赤字：設備、運用又は体制の相違（設計方針の相違）  
 青字：記載箇所又は記載内容の相違（記載方針の相違）  
 緑字：記載表現、設備名称の相違（実質的な相違なし）

第52条 水素爆発による原子炉格納容器の破損を防止するための設備

泊発電所3号炉 SA基準適合性 比較表

図1 格納容器内の水素・水蒸気濃度の推移 (MAAP)

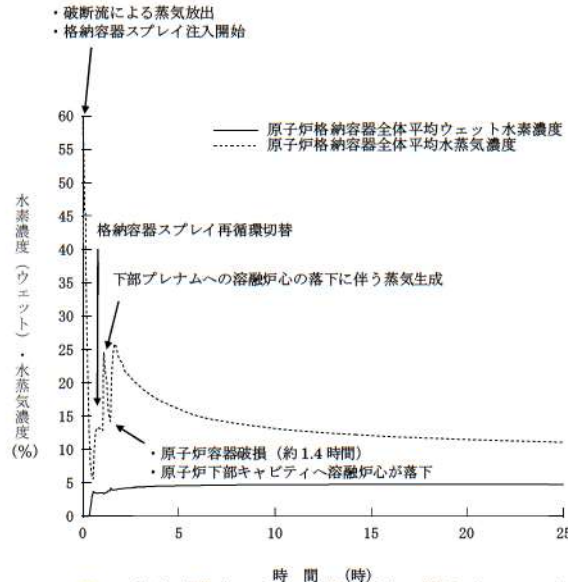
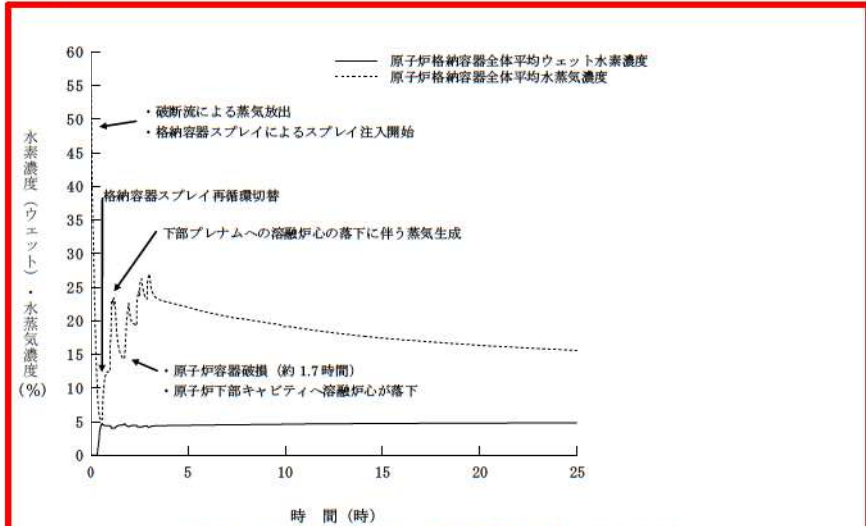
解析結果の相違

図2 格納容器内の平均水素濃度の推移 (GOTHIC)

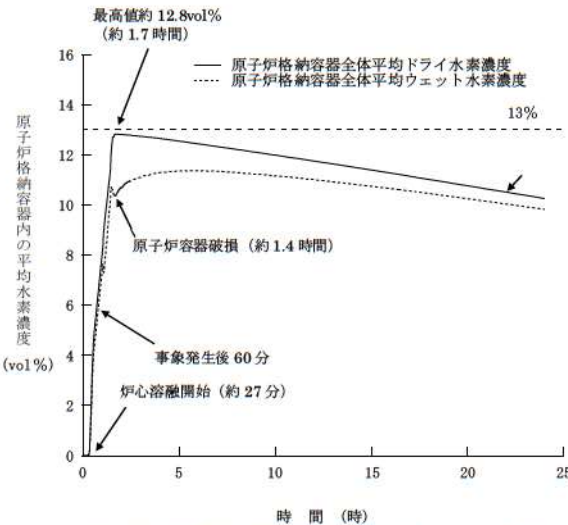
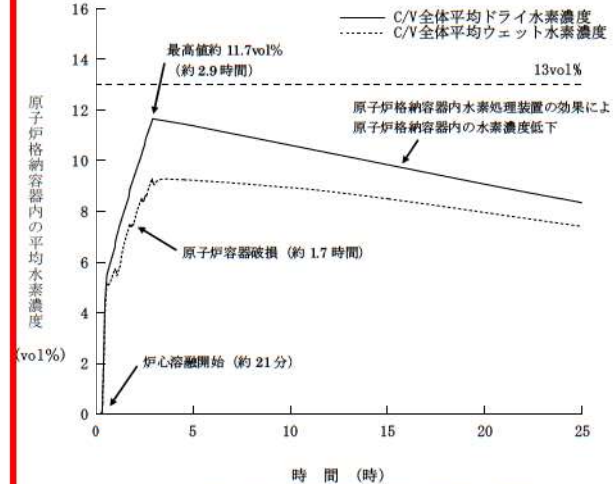
原子炉格納容器自由体積が大きいため、Zr-水反応によって発生する水素の濃度は限定され、水素爆轟の目安となる格納容器内ドライ換算水素濃度が13%に到達することはない。また、水の放射線分解等によって長期的に発生する水素を含め、静的触媒式水素再結合装置の効果により減少している。

評価の結果、原子炉格納容器自由体積が大きいため、Zr-水反応によって発生する水素の濃度は限定され、水素爆轟の目安となる格納容器内ドライ換算水素濃度が13vol%に到達することはない。また、水の放射線分解等によって長期的に発生する水素を含め、原子炉格納容器内水素処理装置の効果により減少している。

図6 イグナイタによる火炎影響範囲と隔離範囲の設定  
(イグナイタ設置工事において設定)

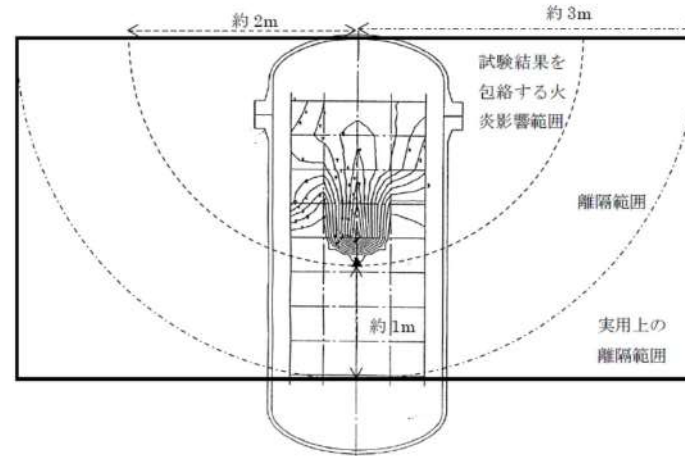
大阪発電所3/4号炉	泊発電所3号炉	相違理由
<p>(3) 計器・機器への影響を考慮した配置</p> <p>イグナイタによる水素燃焼による悪影響がないよう、重大事故等の対処に重要な計器や再循環ユニット（ダクト）等から離隔距離をとった位置に設置するようにしている。</p> <p>具体的には、NUPEC でのイグナイタによる水素燃焼試験*1 での燃焼影響範囲に余裕を考慮しイグナイタの上方には重要な計器等がないようにし、イグナイタ側方に3m以上、下方には1m以上の離隔距離をとるよう配慮している。（図6）</p> <p>*1：NUPEC の小規模燃焼試験において、水素濃度7%でのイグナイタによる火炎面伝播影響範囲として、上方と側方0.3m（下方には火炎伝播なし）が確認されている。（図4、図5）適用するイグナイタについては、メーカーにおける着火性能試験により水蒸気濃度55%等の着火しにくい条件においても水素濃度7%以下で燃焼させることが可能なことを確認しているため、上記の影響範囲に余裕を考慮した配置設計としている。</p> <p>(参考文献)</p> <p>・財団法人 原子力発電技術機構 平成4年度 溶接部等熱影響部信頼性実証試験（原子炉格納容器）に関する報告書</p>  <p>図4 NUPEC 小規模燃焼試験装置</p>	<p>(3) 計器・機器への影響を考慮した配置</p> <p>イグナイタによる水素燃焼による悪影響がないよう、重大事故等の対処に重要な計器や再循環ユニット（ダクト）等から離隔距離をとった位置に設置するようにしている。念のため、これら以外の重大事故等の対処に必要な計器についても、イグナイタから離隔距離を確保するよう配慮している。</p> <p>具体的には、NUPEC でのイグナイタによる水素燃焼試験*6での燃焼影響範囲に余裕を考慮しイグナイタの上方には重要な計器等がないようにし、イグナイタ側方に3m以上、下方には1m以上の離隔距離をとるよう配慮している。（図6）</p> <p>※6 NUPEC の小規模燃焼試験において、水素濃度7vol%でのイグナイタによる火炎面伝播影響範囲として、上方と側方0.3m（下方には火炎伝播なし）が確認されている。（図4、図5）適用するイグナイタについては、メーカーにおける着火性能試験により水蒸気濃度55vol%等の着火しにくい条件においても水素濃度7vol%以下で燃焼させることが可能なことを確認しているため、上記の影響範囲に余裕を考慮した範囲設計としている。</p> <p>(参考文献)</p> <p>財団法人 原子力発電技術機構 平成4年度 溶接部等熱影響部信頼性実証試験（原子炉格納容器）に関する報告書</p>  <p>図4 試験装置</p>	<p>記載方針の相違          ・イグナイタ燃焼影響範囲から機能期待する計器計器も離隔するよう配置していることを示した。</p>

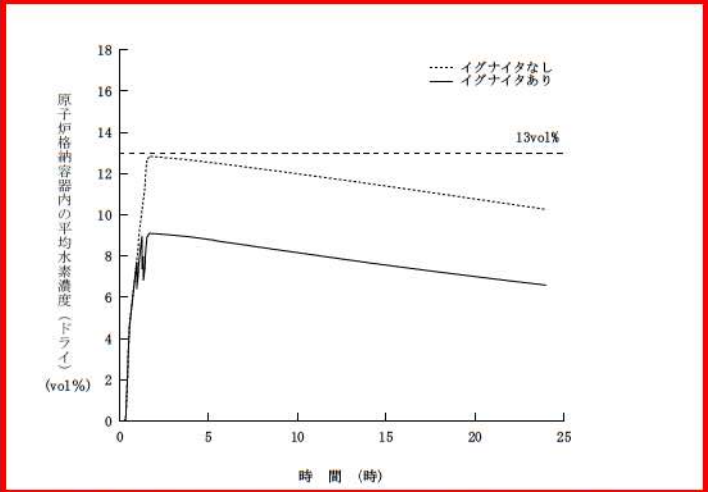
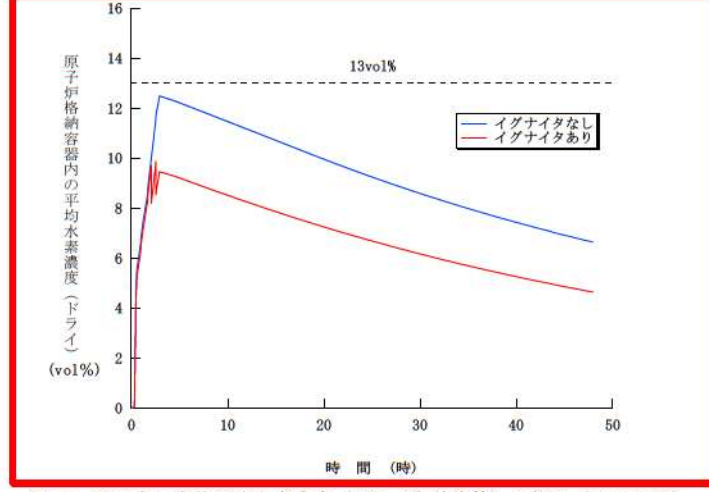
大阪発電所3/4号炉	泊発電所3号炉	相違理由
 <p>原子炉格納容器</p> <p>PAR 5個に熱電対を設置</p> <p>イグナイタ 12個(予備1付)に熱電対を設置</p> <p>蒸気発生器</p> <p>原子炉容器</p> <p>中央制御室</p> <p>原子炉格納容器内状態監視盤</p> <p>直流分電盤</p> <p>図9 PAR/イグナイタ温度監視設備の概要</p>  <p>熱電対</p> <p>熱伝導ペースト</p> <p>図10 イグナイタへの熱電対取り付け位置</p>	 <p>原子炉格納容器</p> <p>中央制御室</p> <p>表示計 (水素濃度・温度)</p> <p>AM設備 監視操作盤 (格納容器水素イグナイタ温度監視装置)</p> <p>原子炉格納容器内水素濃度計測ユニット</p> <p>中央制御室</p> <p>直流分電盤</p> <p>図8 イグナイタ温度監視装置の概要</p>  <p>熱電対</p> <p>図9 イグナイタへの熱電対取り付け位置</p>	<p>設計の相違</p> <p>・イグナイタ熱電対の伝送経路、表示装置に相違はあるが、イグナイタの動作状況を監視する設計の考え方は同じである。</p>

図6 水素燃焼率コンター図

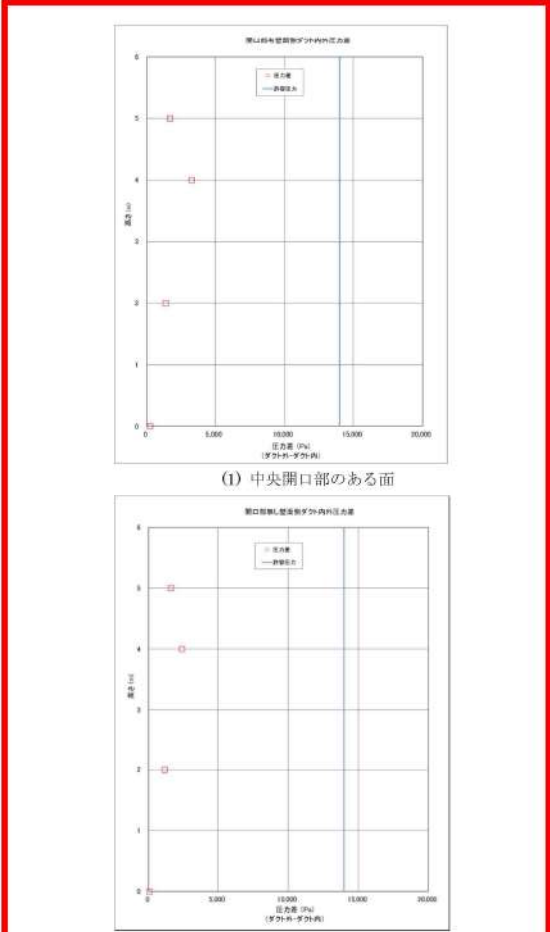
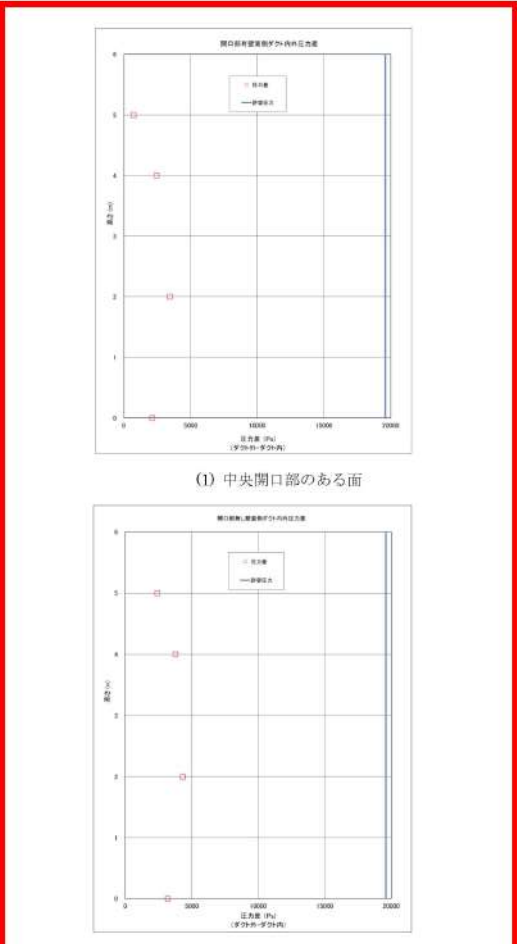
大飯発電所3/4号炉	泊発電所3号炉	相違理由								
<p>(2) 解析結果</p> <p>図6の燃料率コンター図に示すとおり、1秒程度で系内のすべての水素が燃焼する結果となった。ダクト下端部に到達した火炎は、ダクト下端部よりダクト内にも伝播し、ダクト内外を広がっていく。</p> <p>その後、火炎はダクト上部を抜け、火炎は消失している。火炎伝播の時間差によりダクト内外の圧力差が生じるが、自然対流路（ダクト開口部より上側）の内外差圧は最大でも表2及び図7に示すとおりであり、過渡的にも再循環ダクトの許容圧力内に収まる結果となった。</p> <p style="text-align: center;">表2 自然対流路の内外圧力差評価結果</p> <table border="1" data-bbox="302 576 898 662"> <tr> <td>自然対流路の内外圧力差最大値</td> <td>再循環ダクトの許容圧力</td> </tr> <tr> <td>約 3kPa</td> <td>約 4.5kPa(*)</td> </tr> </table> <p>(*)：耐圧試験による検証結果</p> <p>(2) 解析結果</p> <p>ダクト下端部が閉口であるため、火炎はダクトの外側を取り囲むように進む。火炎がダクト中央部に到達すると、ダクト中央部からダクト内部にも広がり、ダクト内においても上下方向に進むが、ダクト内の下方へ火炎伝播は、上方と比べ、下端が閉構造のため、閉端部での圧力が次第に高くなることからダクト内下端方向への燃焼ガス膨張が妨げられ、火炎はダクト外側よりも緩やかに伝播している。その後、火炎はダクト上部を抜け、火炎は消失している。火炎伝播の時間差によりダクト内外の圧力差が生じるが、自然対流路（ダクト開口部より上側）の内外差圧は最大でも表3及び図10に示すとおりであり、過渡的にもダクトの許容圧力内に収まる結果となった。</p> <p style="text-align: right; border: 1px solid black; padding: 2px;">本記載は、美浜3号炉の参考掲載</p>	自然対流路の内外圧力差最大値	再循環ダクトの許容圧力	約 3kPa	約 4.5kPa(*)	<p>(2) 解析結果</p> <p>別図6の燃焼率コンター図に示すとおり、1秒程度で系内すべての水素が燃焼する結果となった。ダクト下端部が閉口であるため、火炎はダクトの外側を取り囲むように進む。火炎がダクト中央部に到達すると、ダクト中央部からダクト内部にも広がり、ダクト内においても上下方向に進むが、ダクト内の下方への火炎伝播は、上方と比べ、下端が閉構造のため、閉端部での圧力が次第に高くなることからダクト内下端方向への燃焼ガス膨張が妨げられ、火炎はダクト外側よりも緩やかに伝播している。その後、火炎はダクト上部を抜け、火炎は消失している。火炎伝播の時間差によりダクト内外の圧力差が生じるが、自然対流路（ダクト開口部より上側）の内外差圧は最大でも別表2及び別図7に示すとおりであり、過渡的にも再循環ダクトの許容圧力内に収まる結果となった。</p> <p style="text-align: center;">別表2 自然対流路の内外圧力差評価結果</p> <table border="1" data-bbox="1189 576 1816 646"> <tr> <td>自然対流路の内外圧力差最大値</td> <td>再循環ダクトの許容圧力</td> </tr> <tr> <td>約 4.4kPa</td> <td>約 19.6kPa※10</td> </tr> </table> <p>※10 カタログ記載値</p>	自然対流路の内外圧力差最大値	再循環ダクトの許容圧力	約 4.4kPa	約 19.6kPa※10	<p><u>設計の相違</u></p> <ul style="list-style-type: none"> <li>・泊3号炉には、ダクト下部に開口部はない。ダクト体系内の開口部からダクト内外へ火炎伝播する燃焼状態に相違はない。</li> <li><u>ダクト開口箇所の相違</u></li> <li>・ダクト開口部がダクト下部にも設置している大飯3/4号炉では、ダクト下端から上端へと火炎伝播する体系。</li> <li>・泊3号炉は、ダクト下部に開口部がないため、ダクト中央部開口からダクト内に火炎伝播し、開口している上方への火炎伝播がしやすい体系。（高浜3/4号炉、美浜3号炉と同様）</li> <li>・いずれにおいてもダクトの許容圧力未満であることは同じである。</li> </ul>
